九州電力株式会社

玄海原子力発電所第 3 号機
原子炉冷却系統施設の改造の工事
(抽出オリフィス廻り弁・配管取替工事)

設計及び工事計画変更認可申請書
補足説明資料

工事計画認可申請	第2-1図
玄海原子力発電所第3号機	
原子炉冷却系統設備に係る機器の配置を明示した図面 (化学体積制御設備) (1/3)	
九州電力株式会社

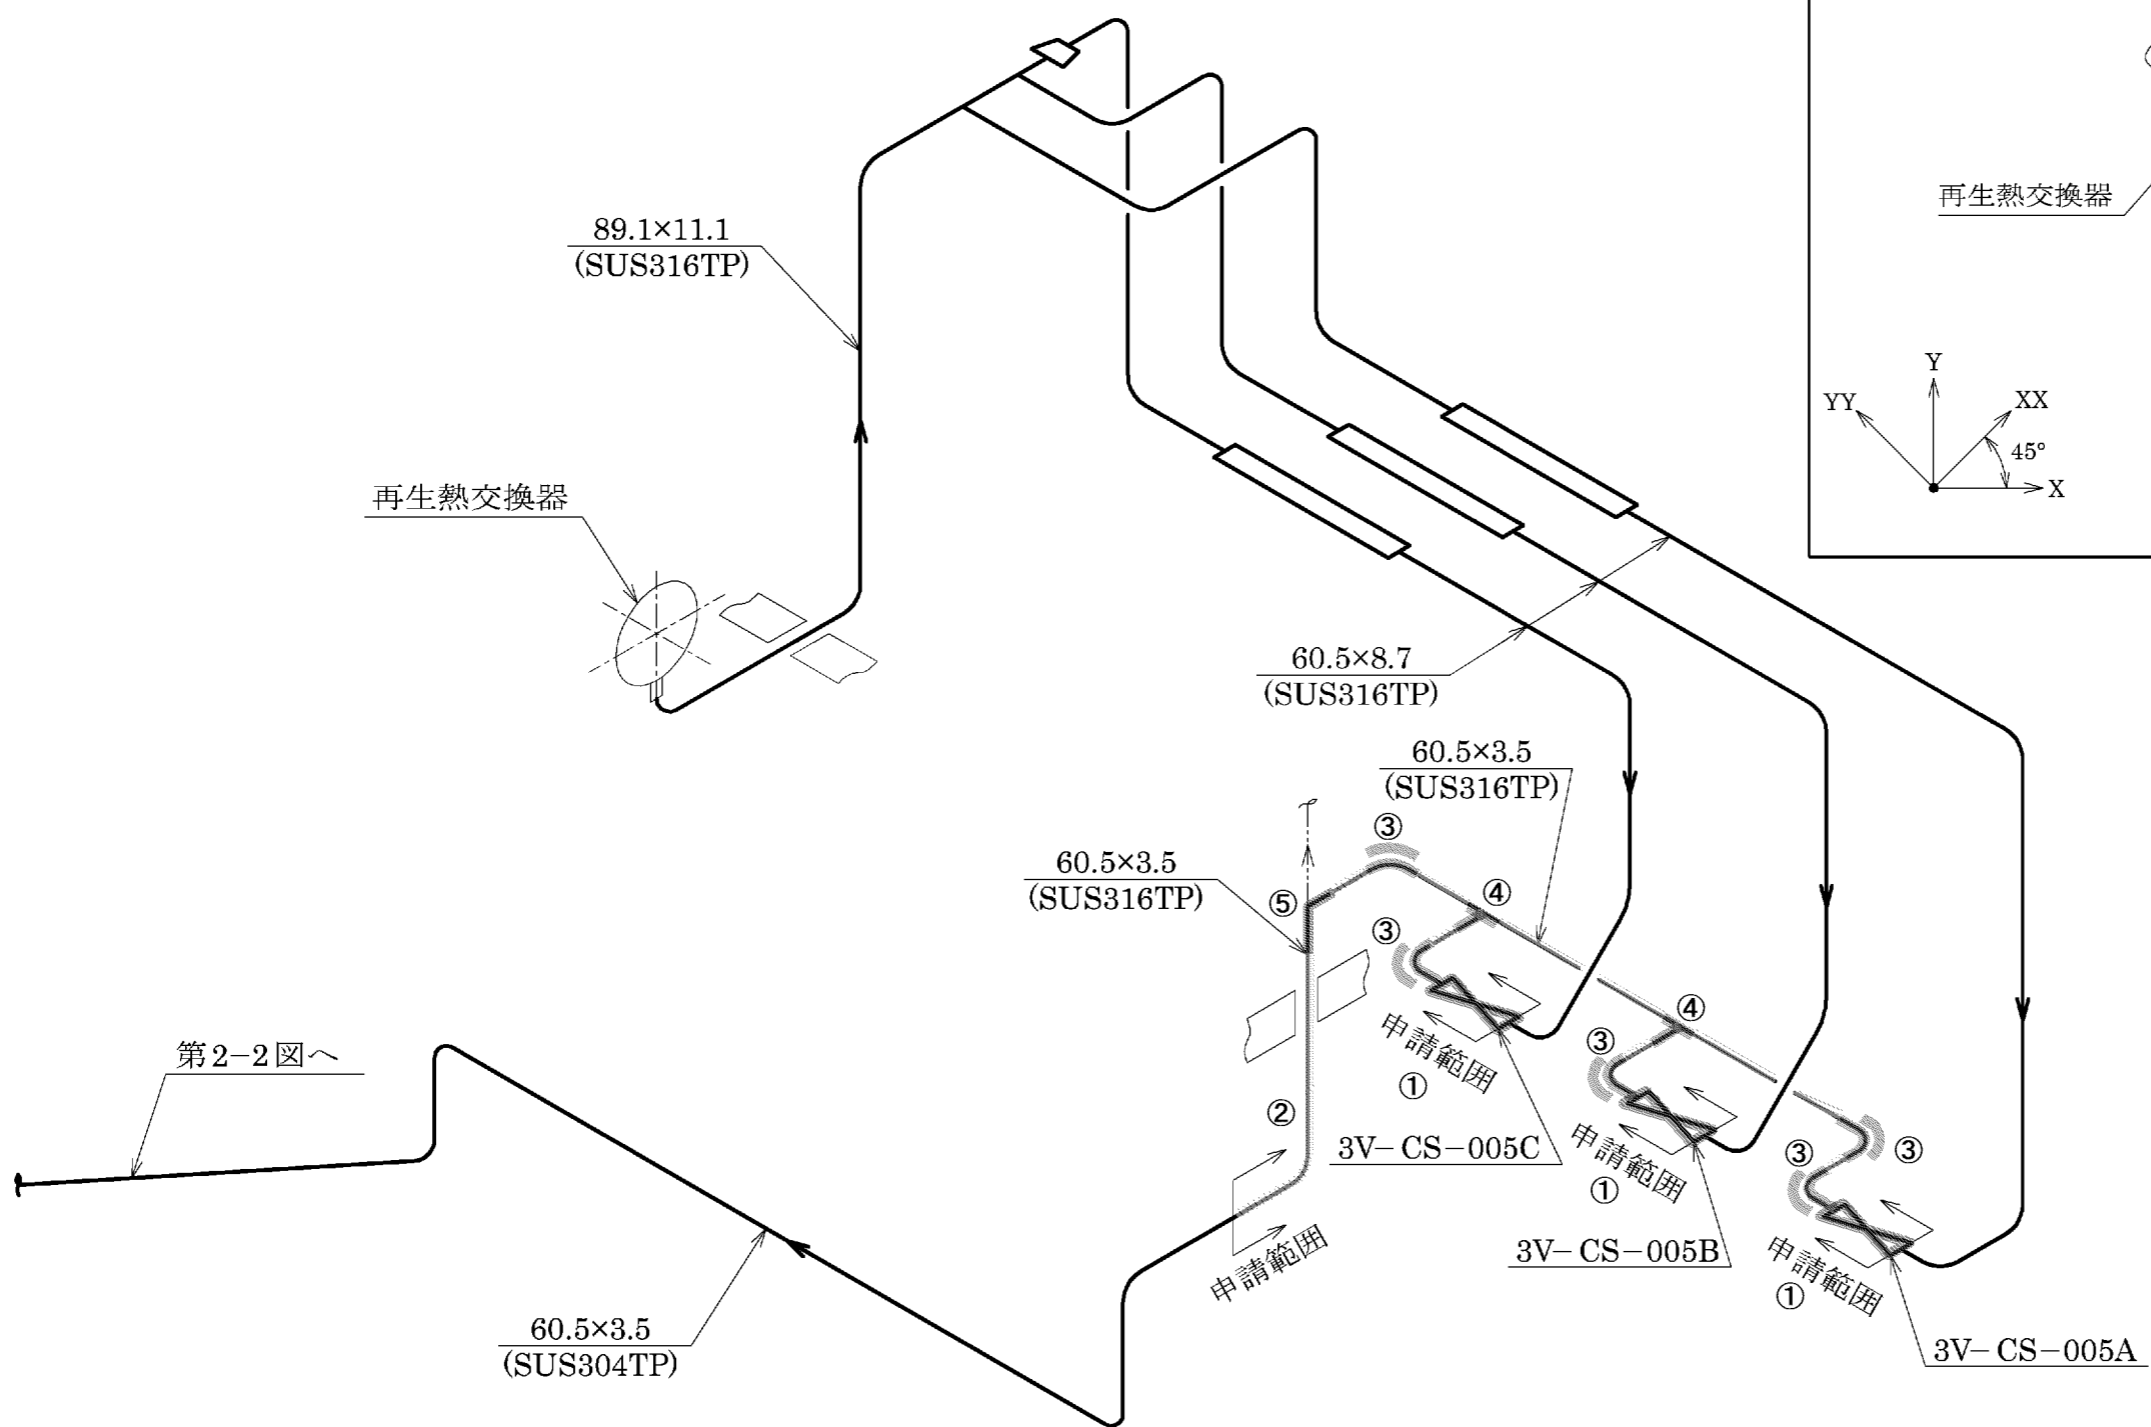
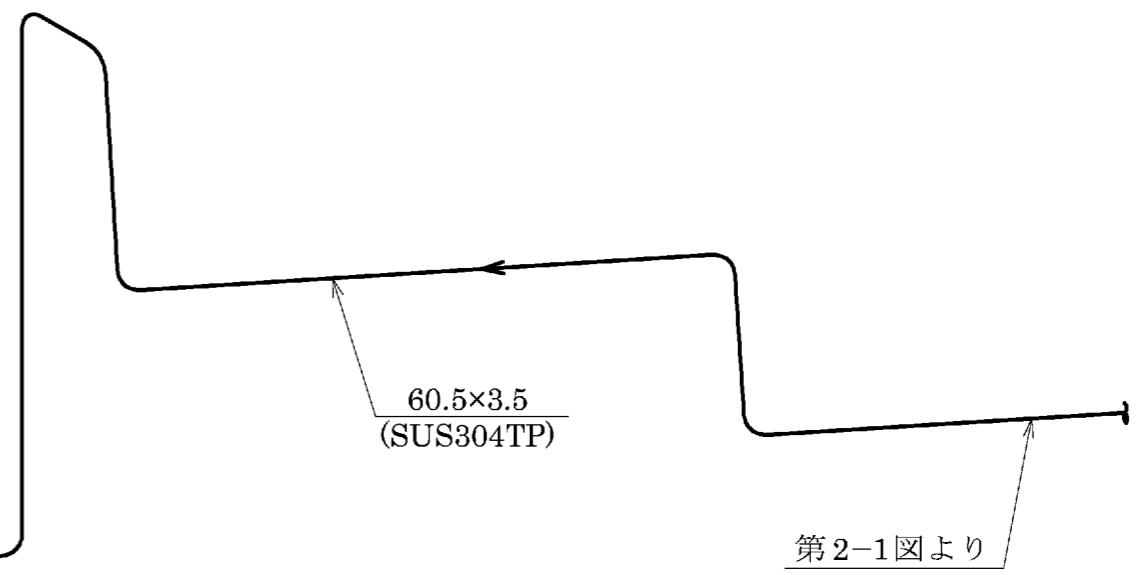
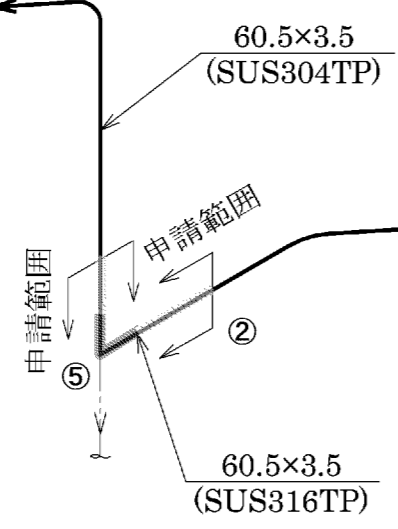
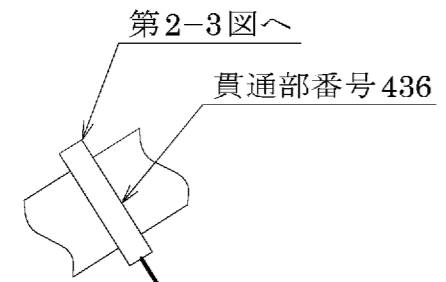
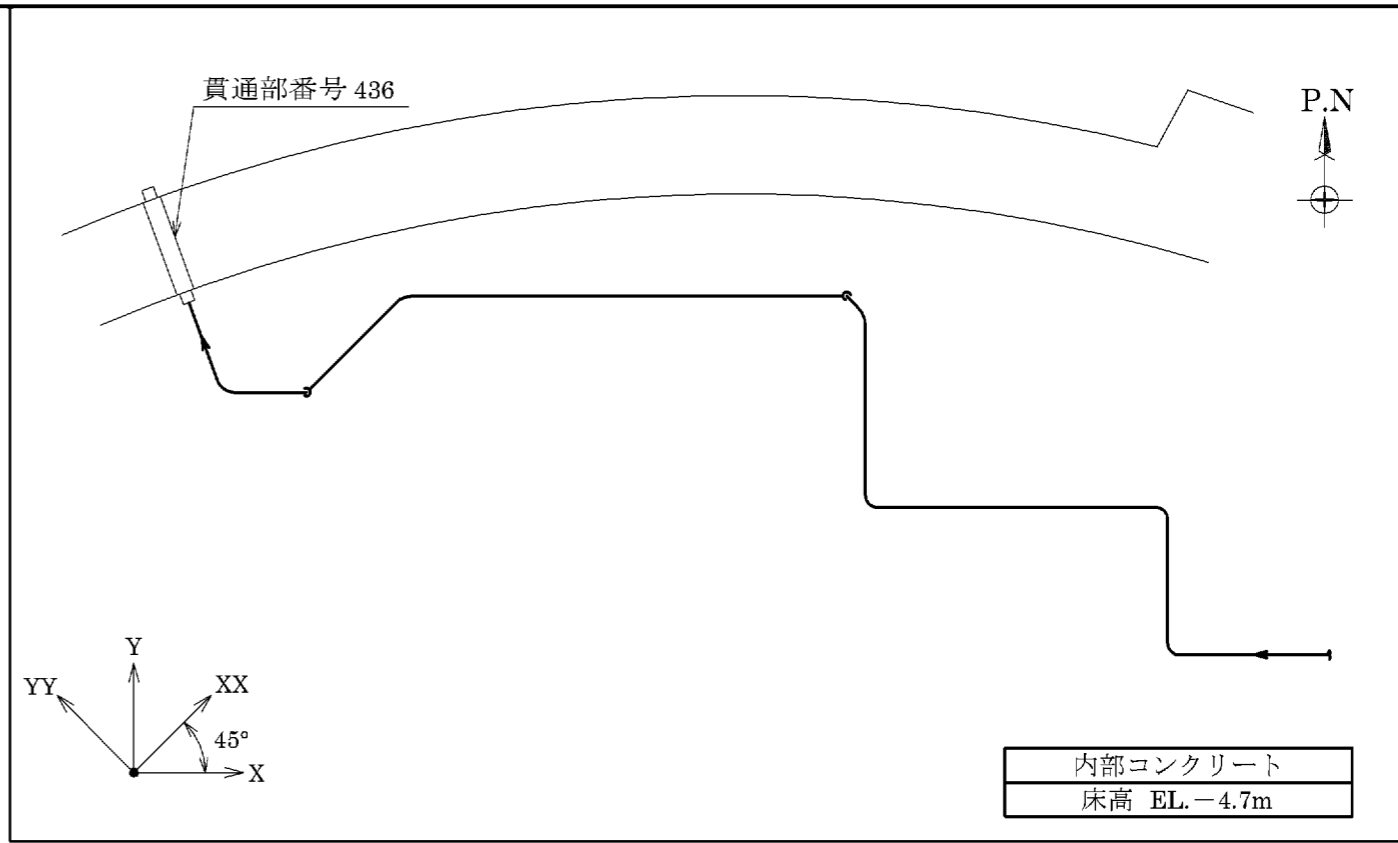
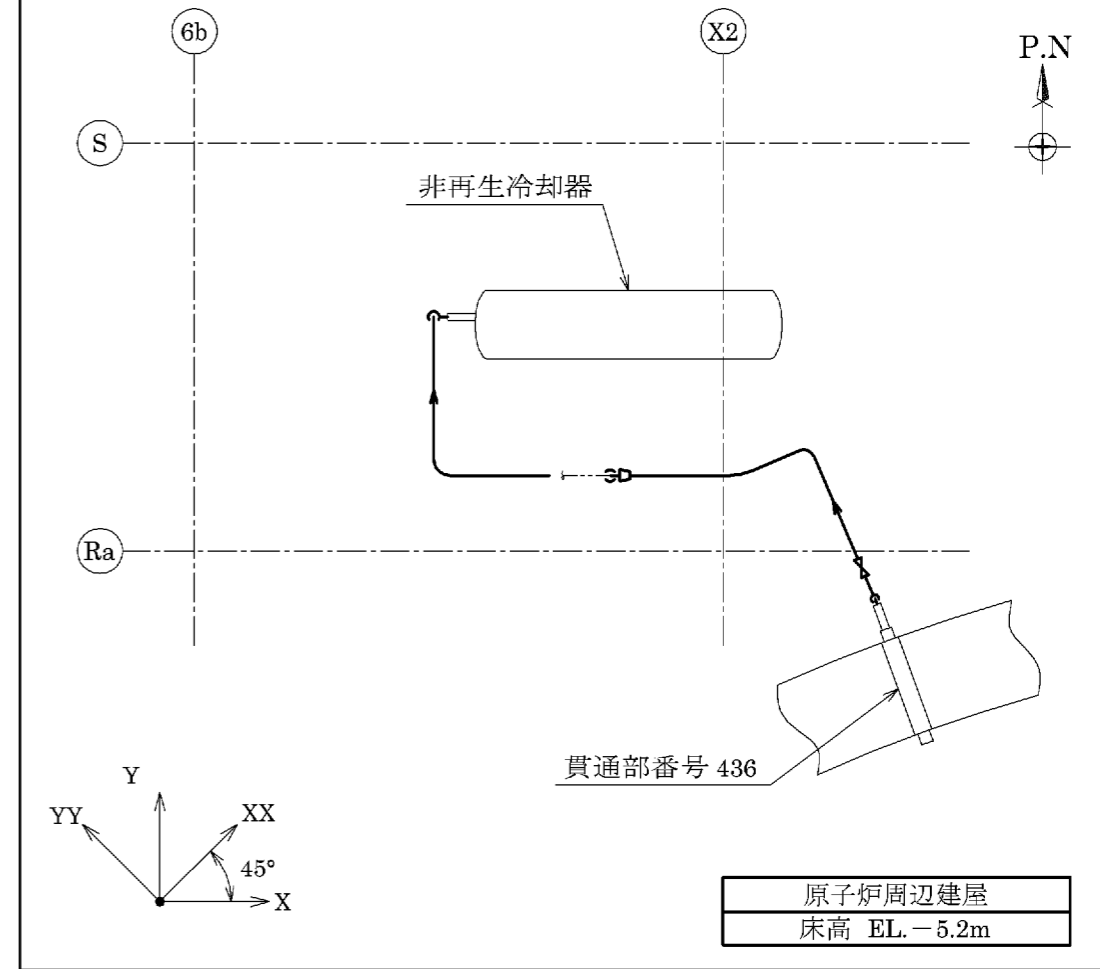
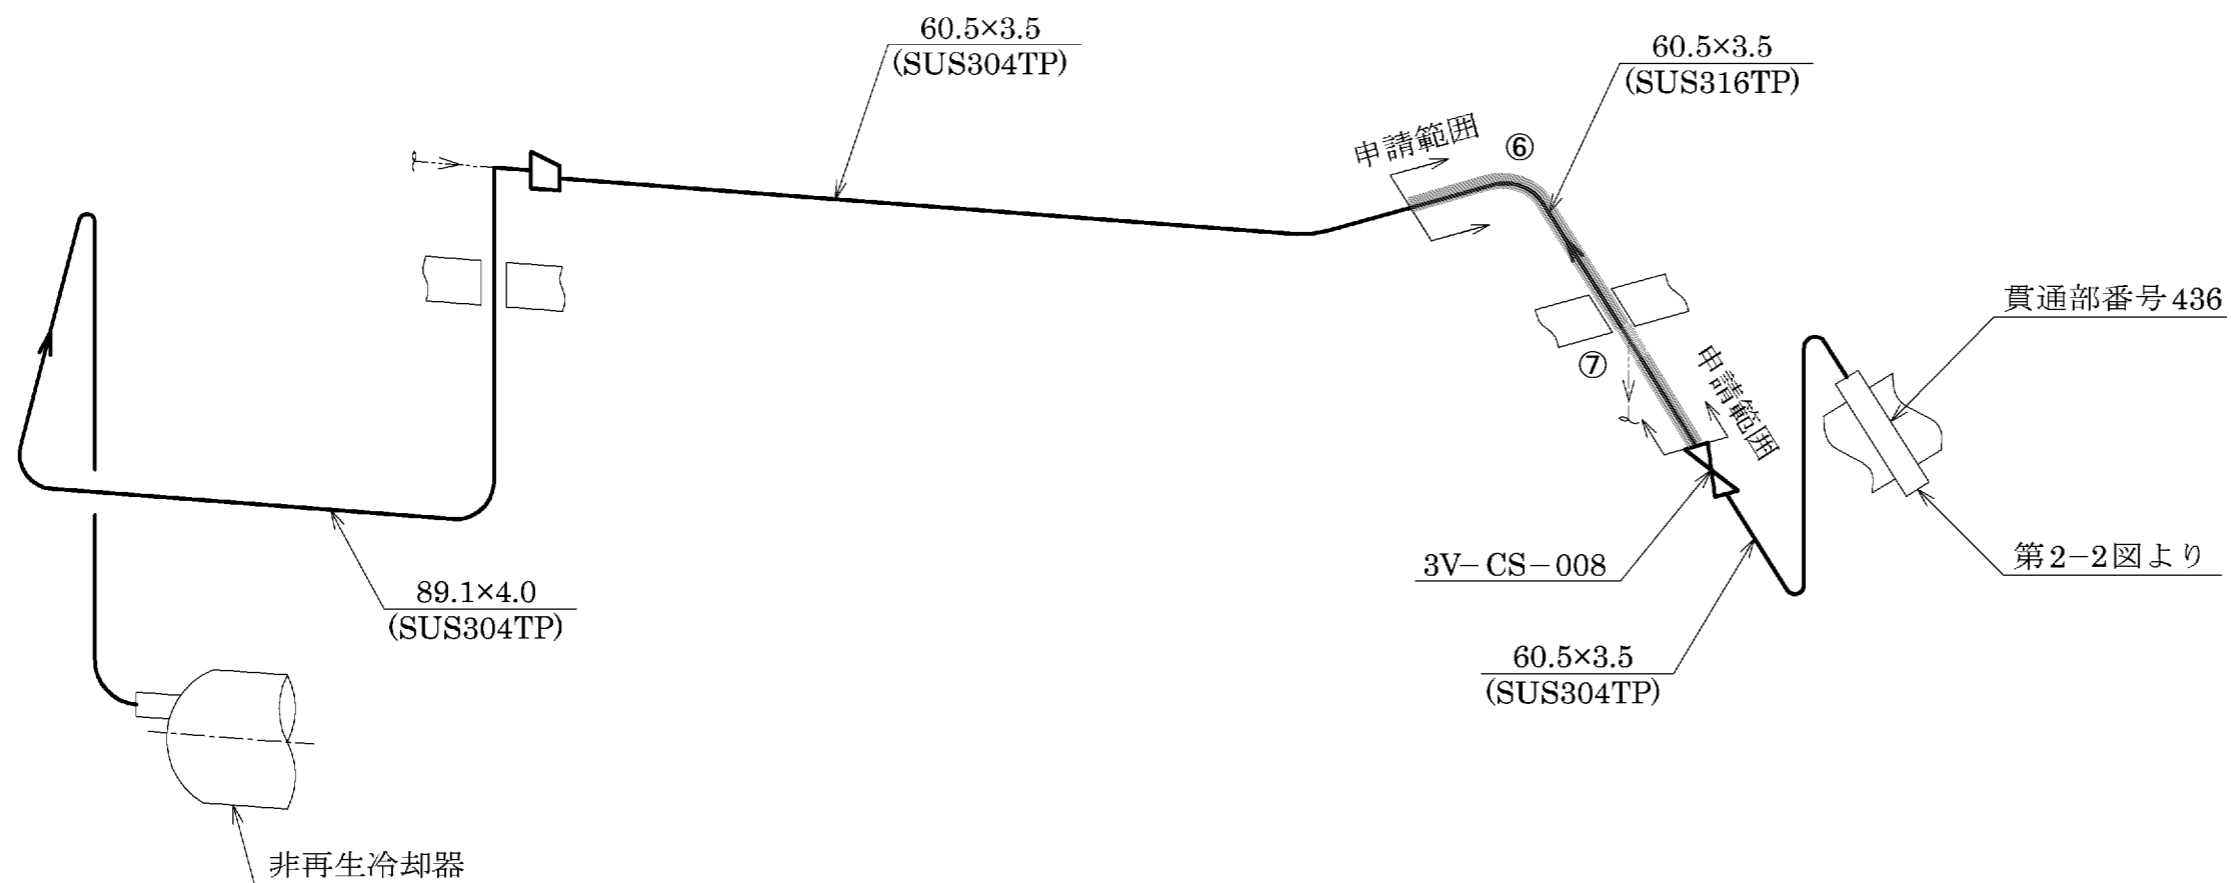
差込み溶接式管継手については、突合せ溶接式管継手のものと比較すると差し込み部が構造不連続部となることから、応力集中を受けやすい形状となっている。このため、溶接継手構造の改善による信頼性向上の目的から、応力集中箇所において流体振動が重畳した場合の損傷事例が多い化学体積制御設備配管の充てん・抽出系のうち抽出オリフィス廻りに使用している配管及び弁の溶接箇所を差込み溶接式管継手から突合せ溶接式管継手に変更する。また、配管分岐点のうち、差込み溶接を使っている箇所についても、突合せ溶接へ変更するためにT継手を追設する。その他の差込み溶接式管継手箇所については、他プラントの損傷情報等を注視し、必要に応じ取替を検討する。

併せて、配管の材料を SUS304 系から炭素含有量を制限 ($C \leq 0.05\%$) した SUS316 系に変更することにより耐応力腐食割れ性の向上を図る。

配管の取替えに併せて、化学体積制御設備の止め弁 (3V-CS-005A,B,C) について、弁箱厚さを変更した弁へ取替えを行う。

「弁 3V-CS-005A,B,C～格納容器貫通部（貫通部番号 436）」、「弁 3V-CS-008～非再生冷却器」のうち一部配管取替え（材料の変更）、一部管継手取替え（外径、厚さ、材料の変更）及び管継手追加（管台からT継手へ変更）
